SERVICE INFO – INA 0117

Napínací rameno 534 0325 10

lepší znázornění značení

Obrázek 2: Změněné značení pro pracovní oblasti napínacího ramene

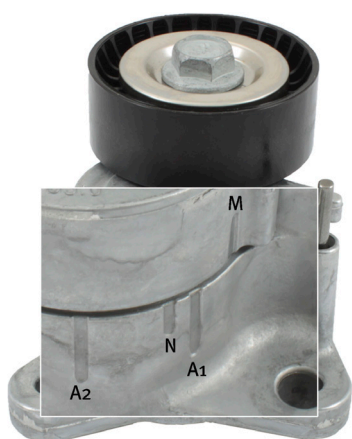
Označení pracovní oblasti (A1/A2, obrázek 2) na tělese nového napínacího ramene je daleko zřetelnější popř. je lépe vylisováno.

Při nasazeném klínovém žebrovaném řemenu a vytaženém aretačním kolíku se musí značka na páce (M, obrázek 2) nacházet přibližně v oblasti jmenovité pozice (N, obrázek 2). Při běžícím motoru se posune značka na páce do pracovní oblasti mezi A1 a A2 (obrázek 2).
